【公報種別】特許法第17条の2の規定による補正の掲載
 【部門区分】第2部門第4区分
 【発行日】令和4年4月20日(2022.4.20)

【手続補正書】
 【提出日】令和4年2月4日(2022.2.4)

【手続補正1】
 【補正対象書類名】明細書
 【補正対象項目名】0035

【0035】

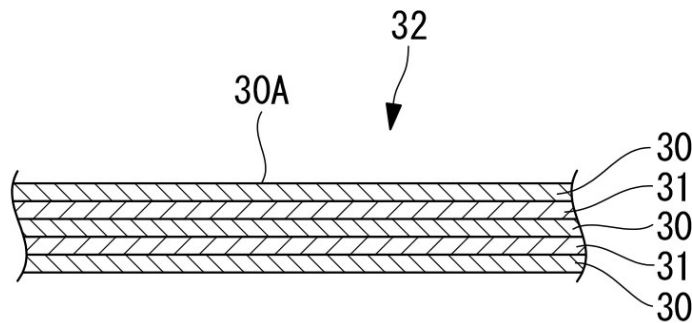
なお、本開示はこの例に限定されず、図6に示すように、繊維シート30のトウ又はテープの貼付方向が、曲げ加工時の折り曲げ線Lの方向に対して直交する場合又は斜めである場合、曲げ領域30Aと非曲げ領域30Bの境界(折り曲げ線L近傍)を通過する際、層間接着力を変更させてもよい。曲げ領域30Aに繊維シート30を積層する際、層間接着力を弱くし、非曲げ領域30Bに繊維シート30を積層する際、層間接着力を強くする。この場合、一側から他側にわたって繊維シート30を貼付する際、積層の途中で、層間接着力が変更される。すべての面にわたって層間接着力を弱める場合と異なり、非曲げ領域30Bにおける層間接着力がより強固になる。
